**Европейская экономическая комиссия****Комитет по внутреннему транспорту****Рабочая группа по перевозкам опасных грузов****Совместное совещание Комиссии экспертов МПОГ  
и Рабочей группы по перевозкам опасных грузов**

**Цистерны****Маркировка цистерн, перевозящих воспламеняющиеся  
сжиженные газы, которые оборудованы  
предохранительными клапанами****Передано Ассоциацией «Сжиженный газ — Европа» от имени  
рабочей группы по BLEVE\* \*\* \*\*\***

**Предложение 1: новый пункт 6.8.3.2.9.6**«6.8.3.2.9.6 Маркировочный знак предохранительных клапанов»

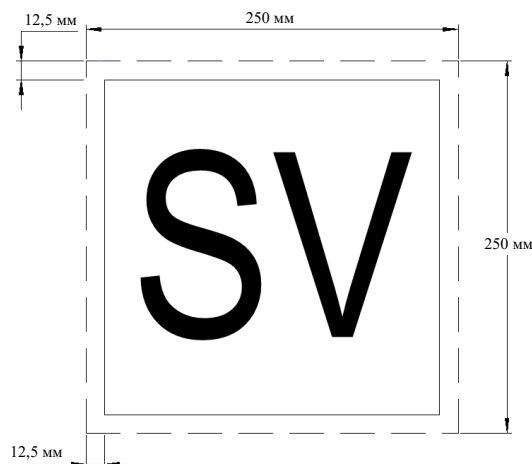
6.8.3.2.9.6.1 На цистернах, оборудованных предохранительными клапанами в соответствии с пунктом 6.8.3.2.9, должен быть размещен маркировочный знак, указанный в пунктах 6.8.3.2.9.6.2–6.8.3.2.9.6.5.

6.8.3.2.9.6.2 Маркировочный знак должен состоять из квадрата белого цвета с минимальными размерами 250 мм x 250 мм. Линия черного цвета, проходящая с внутренней стороны внешней кромки маркировочного знака, должна быть параллельна ей и отступать от нее на 12,5 мм. Высота букв черного цвета “SV” должна быть не менее 120 мм.

6.8.3.2.9.6.3

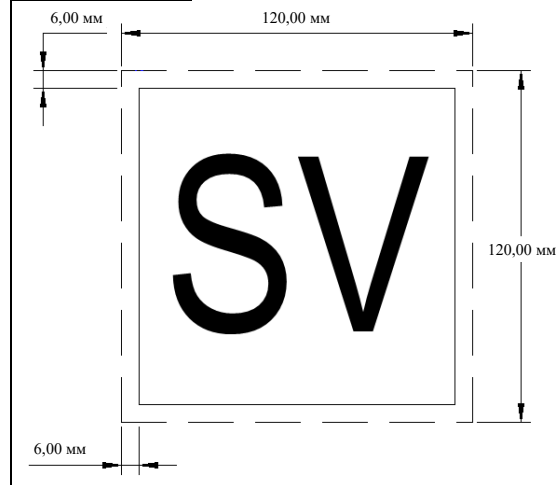
В случае контейнеров-цистерн вместимостью менее 1500 литров размеры маркировочного знака могут быть уменьшены до не менее 120 мм x 120 мм. Линия черного цвета, проходящая с внутренней стороны внешней кромки маркировочного знака, должна быть параллельна ей и отступать от нее на 6 мм. Высота букв черного цвета “SV” должна быть не менее 60 мм.
